ボトルカップセット (BC250) 仕様変更のお知らせ

弊社取扱製品ワーリングブレンダー (7011HBC 及び J-SPEC ブレンダー各種) における容器セット「BC250」のパーツ構成が以下のように変更されました。

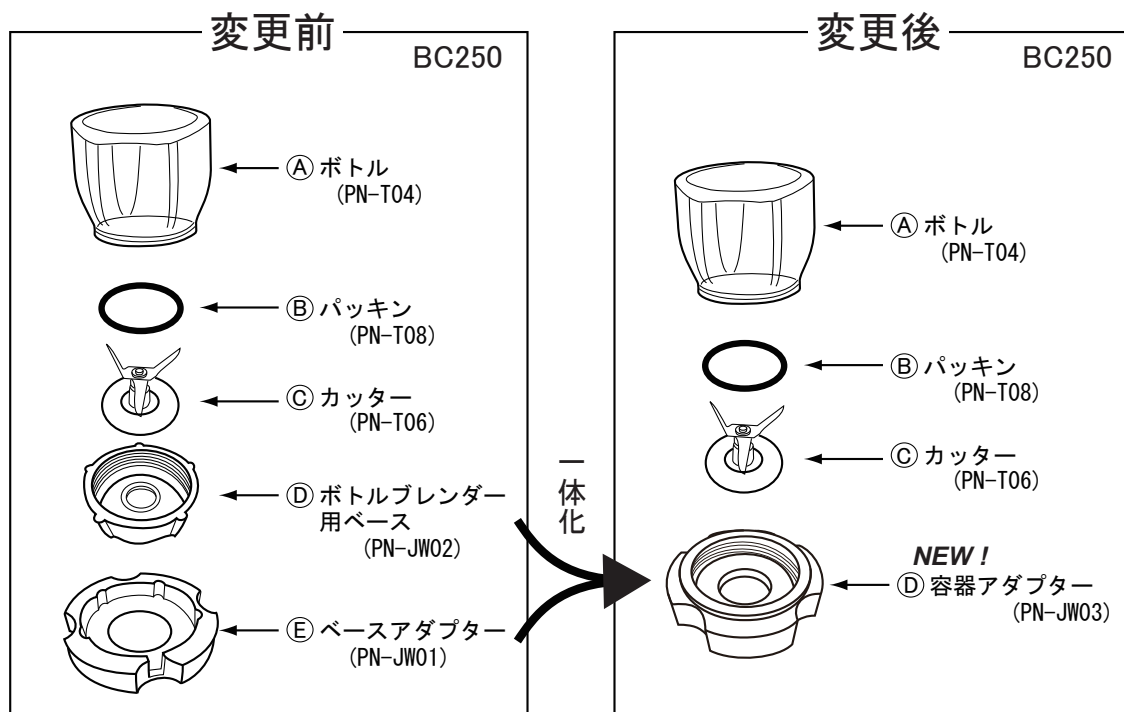
旧来はボトルブレンダー用ベース (PN-JW02) でカッター、パッキン、ボトルを固定した後にベースアダプター (PN-JW01) をセットして本体に取り付けておりましたが、PN-JW02 と PN-JW01 を一体化した容器アダプター (PN-JW03) を使用する事によってより簡便に容器セットを本体に取り付けることができるようになりました。
